工程指示 / 要求簡箋(E.I.)

工程指示編號：EI / 5527 / 22 (原 EI 5272) 修改版次：F

工程名稱：將軍澳日出康城 LP 11

工程項目：幕牆 大貨單元件加工圖

J858单元幕墙胶条位置图

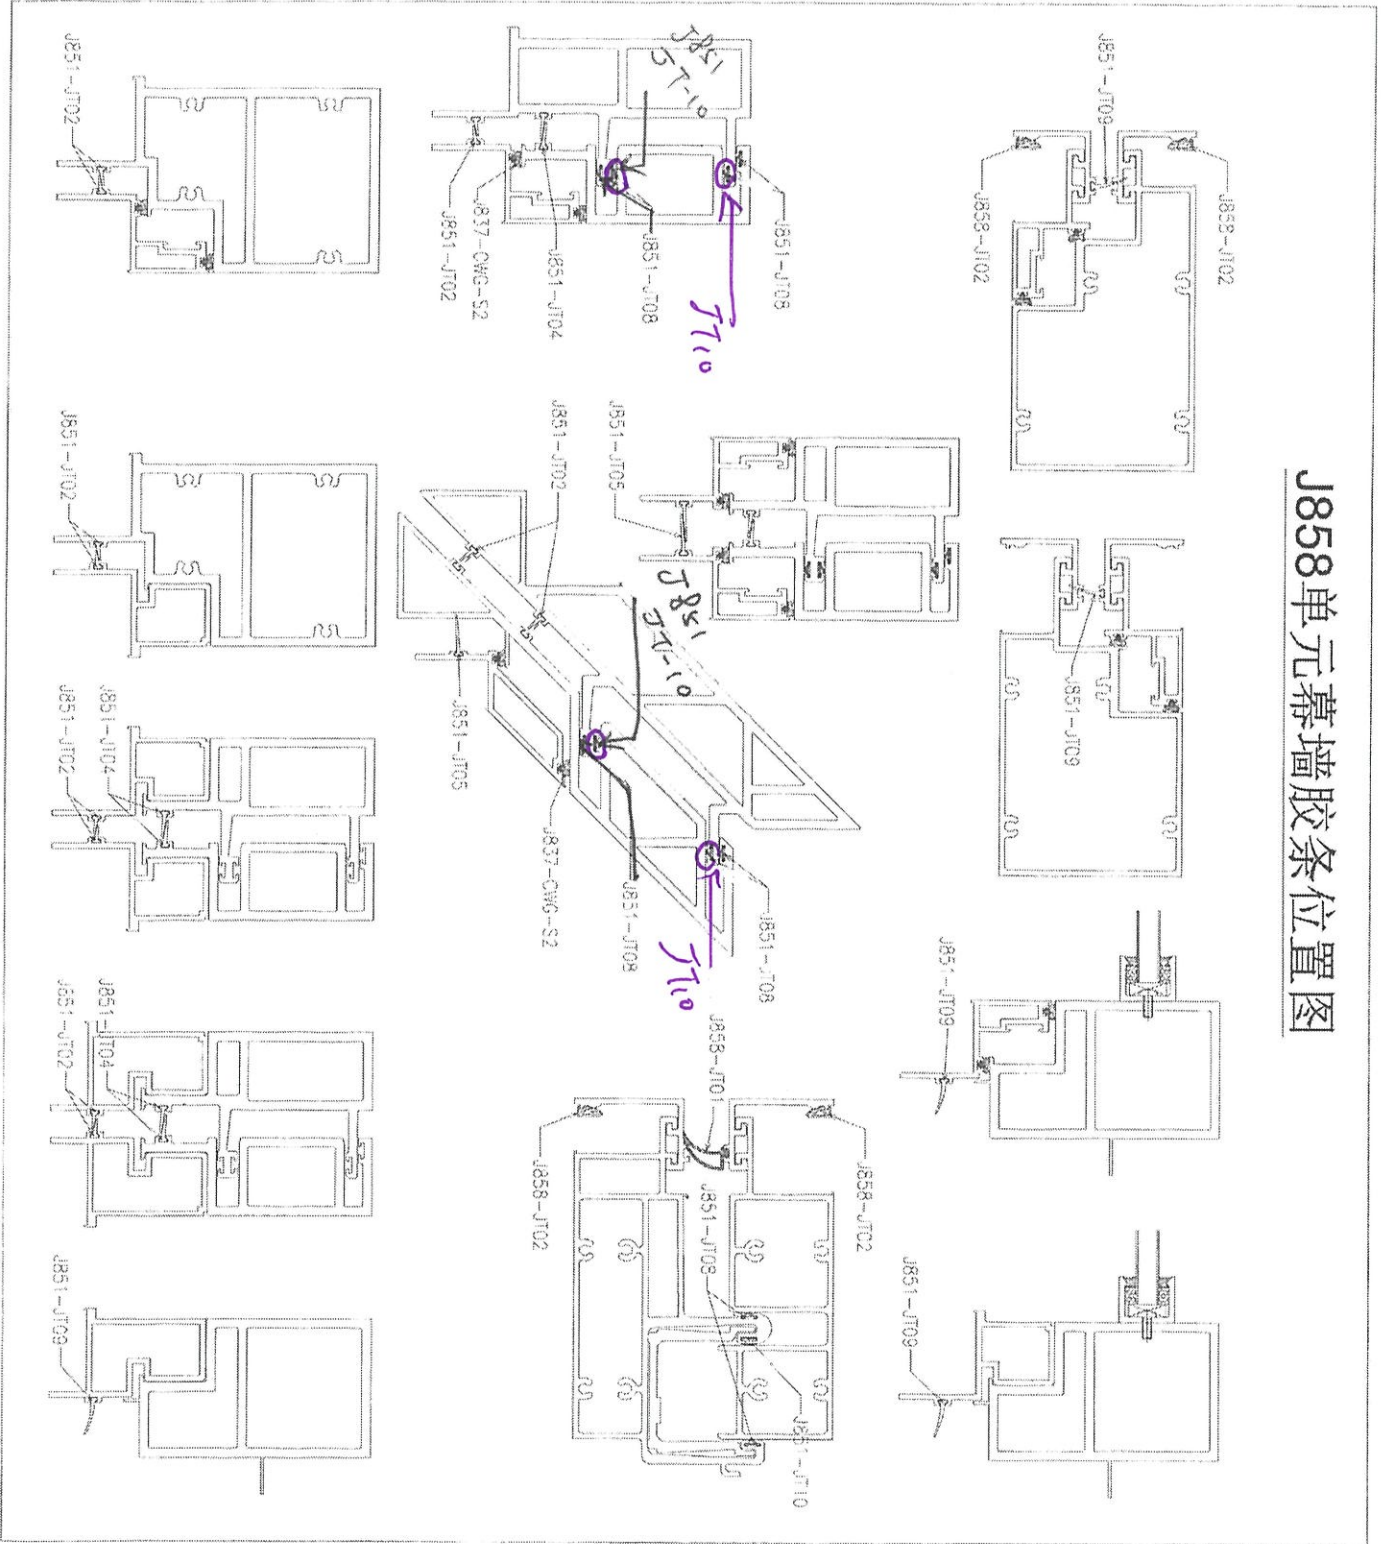
1. 業主和顧問要求用2條 JT-10。以符合公母企防水性能。

廠成品，地盆，-> 需要跟回原圖紙 (JT08JT10 一對的出現)。

廠成品-> 未出貨的必需需要更換，公企需要更換跟回原圖紙 (2條 JT10)。

地盆-> 已出貨的需要更換，公企需要更換跟回原圖紙 (2條 JT10)，見後頁。
